鈴鹿川ふれあい懇談会で頂いた 主な意見に対する回答

平成28年3月18日：亀山市 【参加者22名】

鈴鹿川ふれあい懇談会の主な意見と回答

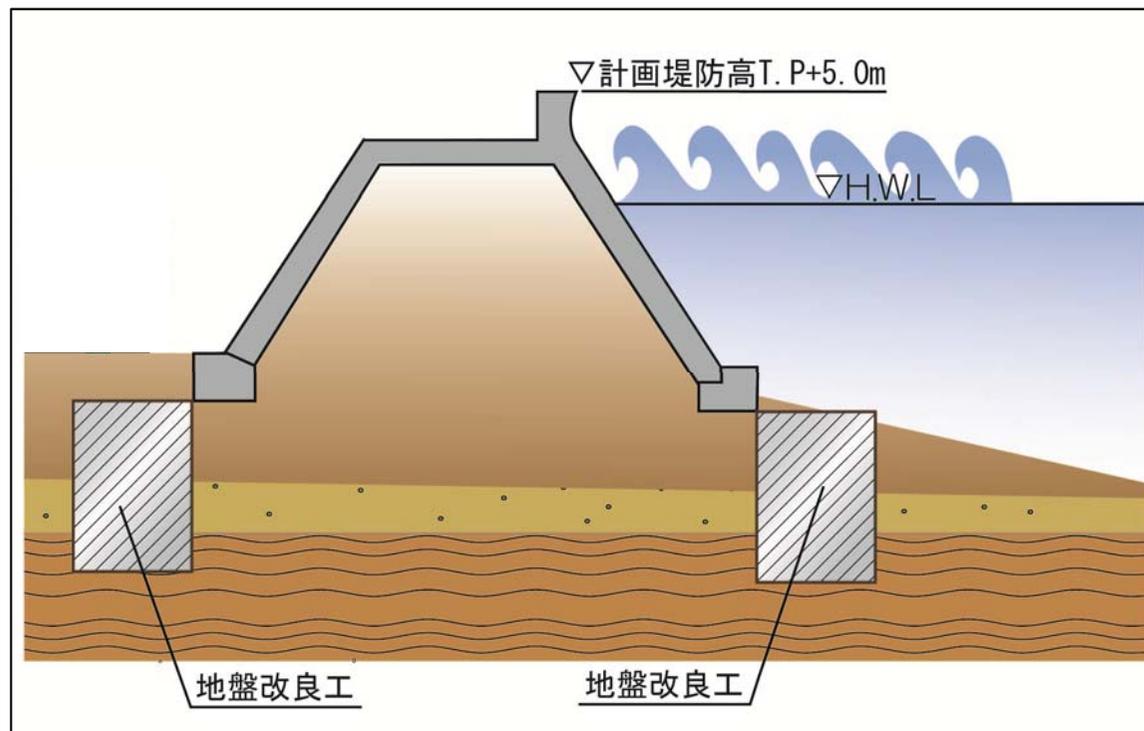
- ①鈴鹿川と椋川の合流点付近の流れを安定させるために、左右岸の両方を改修してほしい。流れが左岸側によるため、瀬替え等や河床掘削をしてほしい。
- ②鈴鹿川の水位が高いから椋川の水が流れない。小田町にはすぐ避難勧告が出る。椋川の導流堤を伸ばして椋川の水位が下がるようにしてほしい。
- ③定五郎橋の右岸側下流の竹林を伐採してほしい。
- ④安楽川合流部の樹木は伐採せず、それに代わる護岸を築堤してほしい。

- ①目標流量流下時の家屋等の浸水被害を防止するため、必要な河道断面が確保されていない箇所については、水位低下対策として河道掘削や洪水流下の障害となる河道内樹木を伐採します。河川整備にあたっては、上下流や本支川のバランス等を考慮し、安全度が低下する区間がないように留意します。（整備計画原案P4-5）

鈴鹿川第一頭首工魚道（H27.6撮影）

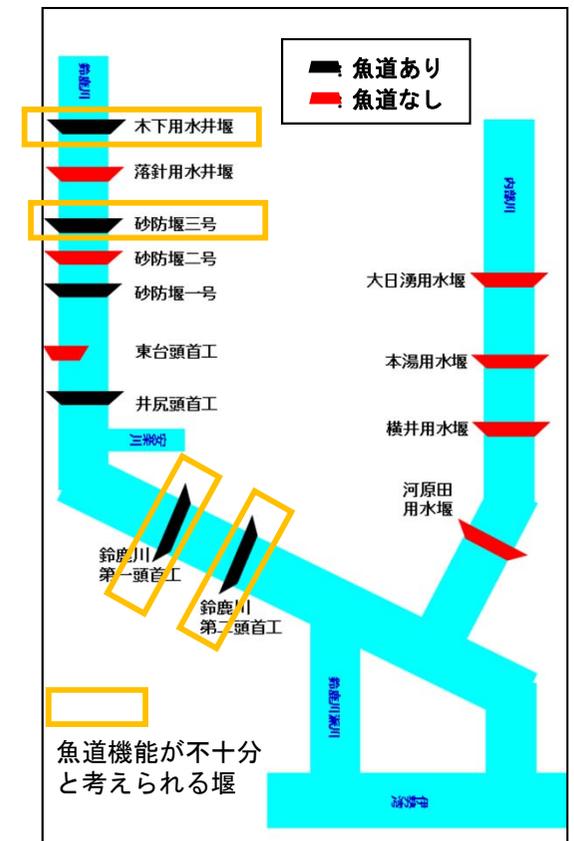
- ①河川工事を行う際には、生物に配慮した構造を守るべき。
- ②河川（濬筋）の蛇行部は、環境面を考慮して、現状維持してほしい。
- ③鈴鹿川的环境（渡り鳥、アサリ、つり、サーファー）は最終的にどうなるのか？四日市市の財産として利用できないのか。
- ④頭首工の魚道の整備を実施してほしい。落差を無くしてほしい。

- ①生物の多様な生息環境が保全・創出されるよう、河道整備を行う際には、多自然川づくりを推進します。（整備計画原案P4-9）
- ②関係機関と連携し、既設魚道の機能改善に努めるとともに、支川の魚道を設置していない取水堰についても、魚道整備により魚類遡上環境の改善に努めます。（整備計画原案P4-9）
